個別系統での「ノンファーム適用系統」に係る検討について

かしま こうほく な か
(鹿島系統、港北系統、那珂系統)

2019年 11月 1日
広域系統整備委員会事務局

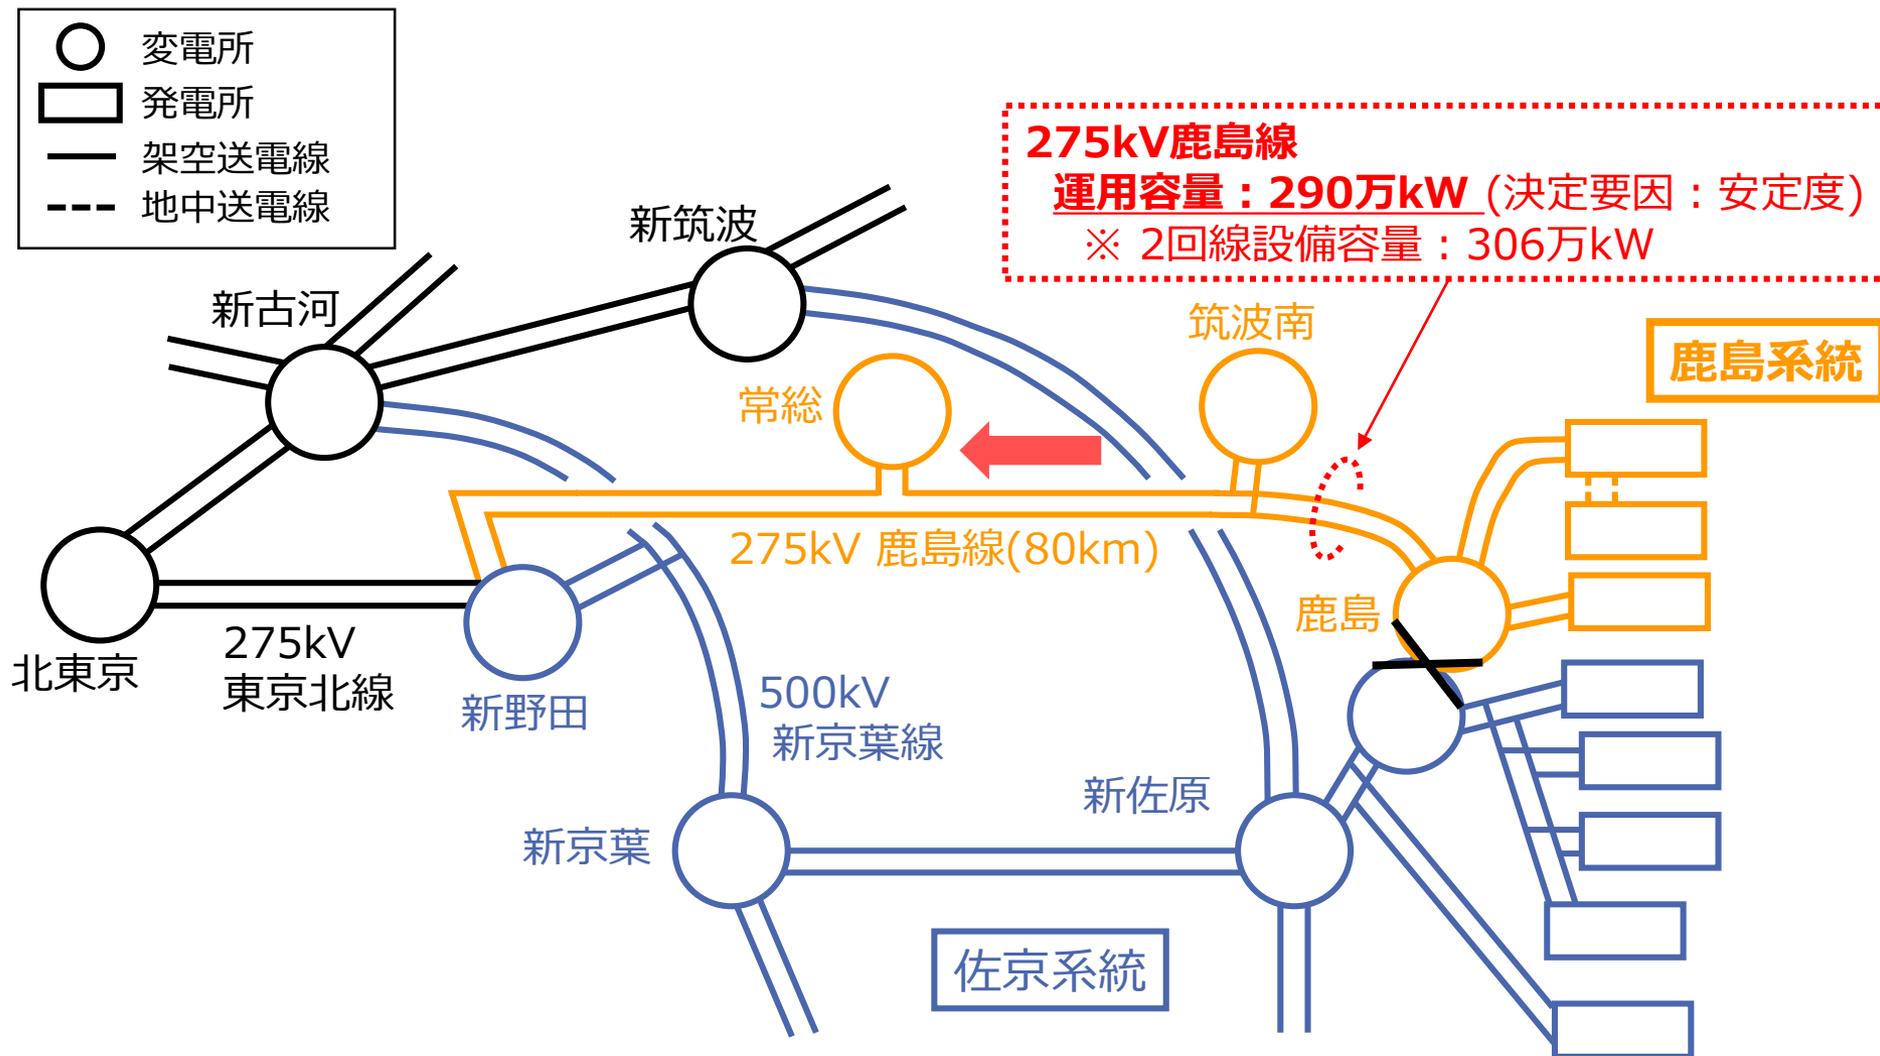
■ 鹿島系統への多くの電源の系統アクセスにより、275kV鹿島線に混雑が発生。

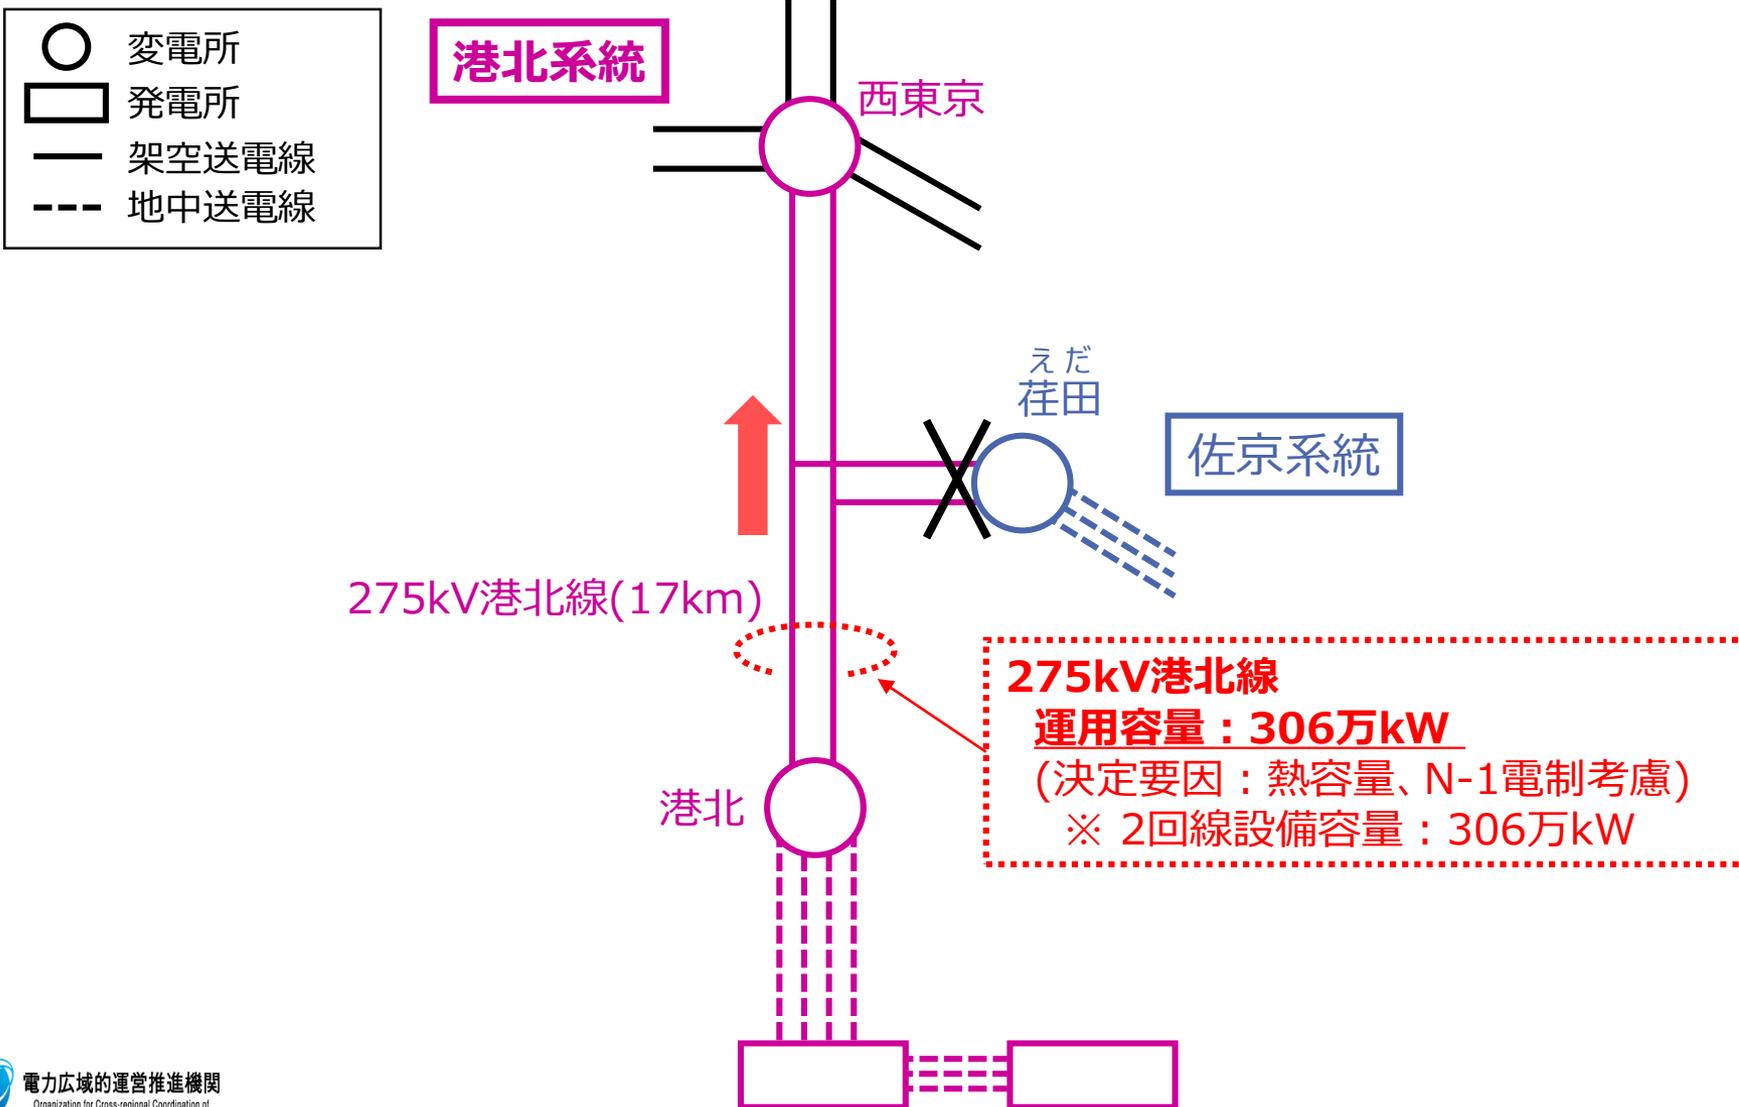
■ 港北系統への多くの電源の系統アクセスにより、275kV港北線に混雑が発生。

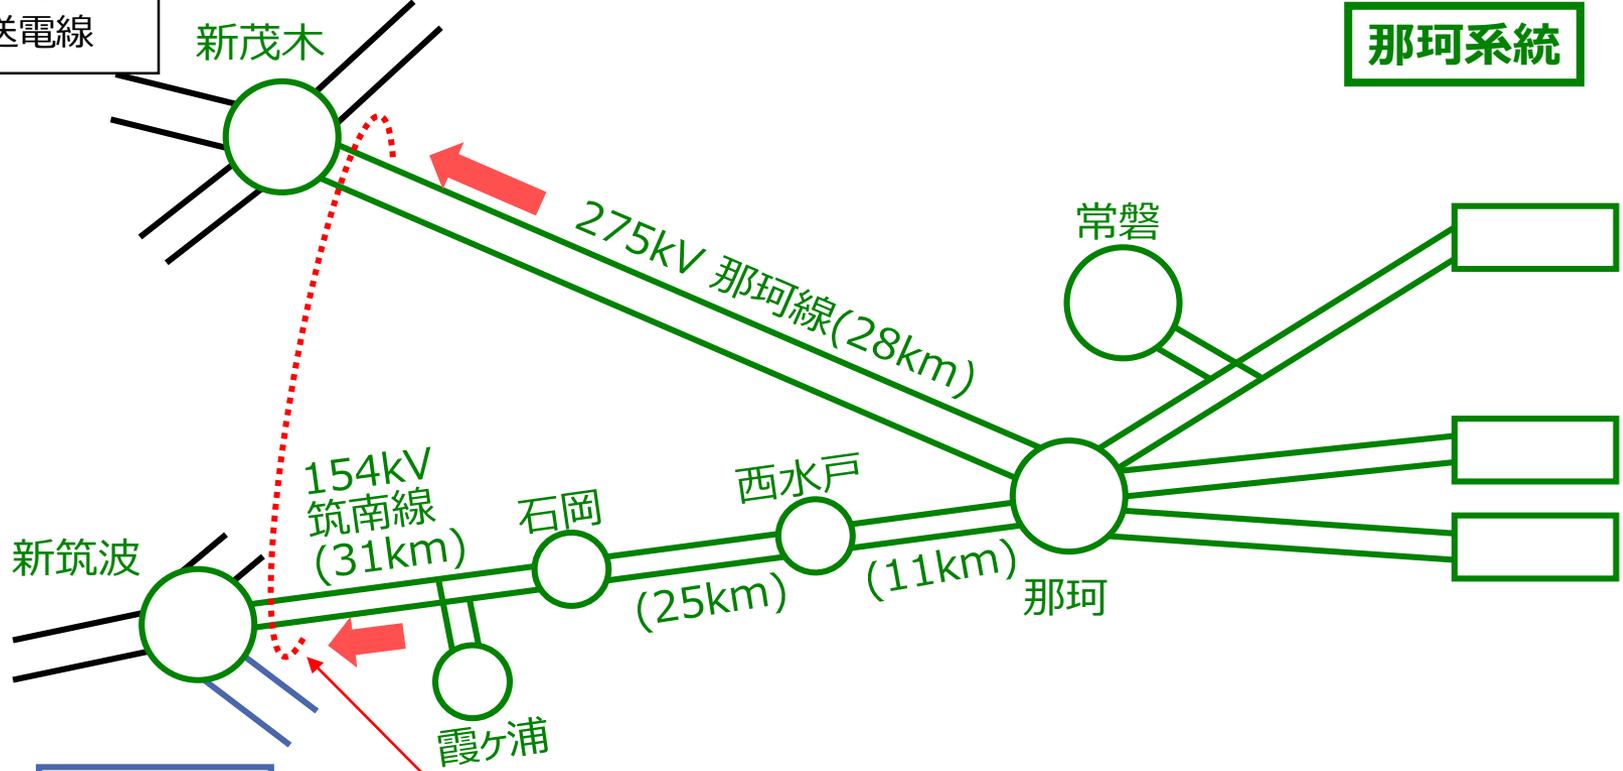
■ 那珂系統への多くの電源の系統アクセスにより、275kV那珂線、154kV筑南線に混雑が発生。
つくなん

275kV那珂線+154kV筑南線
運用容量：592万kW (決定要因：熱容量、N-1電制考慮)
※4回線設備容量：694万kW
